Questions & Answers
ITB-UNDP-PETRA-92267-004-2020

Procurement of Works: Construction of Two Landfills and Supporting Facilities in Central Sulawesi

TO ALL INTERESTED BIDDERS

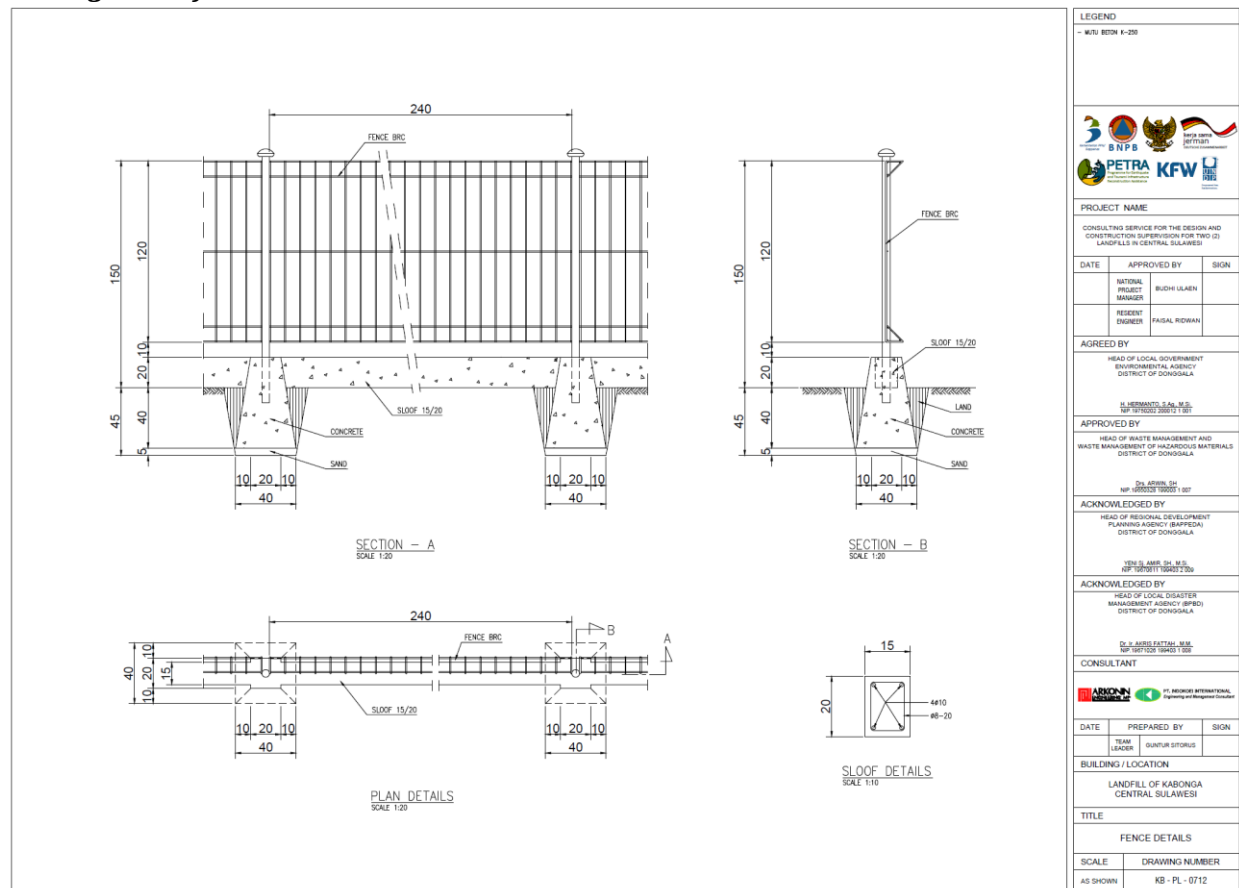
- Q: Please explain for the item “fencing” with height 1.5m in the BoQ section “anaerob pond”? is there a drawing for this?
Mohon penjelasan untuk item fencing dengan tinggi 1,5 m dalam BoQ bagian “anaerob pond”? Apakah ada gambarnya?

- Q: Please explain for the item “fencing” with height 1.25m in the BoQ section “fuculative pond”? is there a drawing for this?
Mohon penjelasan untuk item fencing dengan tinggi 1,25 m dalam BoQ bagian “fuculative pond”? Apakah ada gambarnya?

- A: The material is BRC, detailed drawing below.
Materialnya adalah BRC, gambar detail di bawah ini.

- A: The material is BRC, same detailed drawing above.
Materialnya adalah BRC, gambar detail sama seperti di atas.
- Q: For the work item “railing” in the pond, what material to be used? Stainless steel or black steel?
Untuk pekerjaan “railing” di pond, menggunakan material apa? Stainless steel atau black steel?
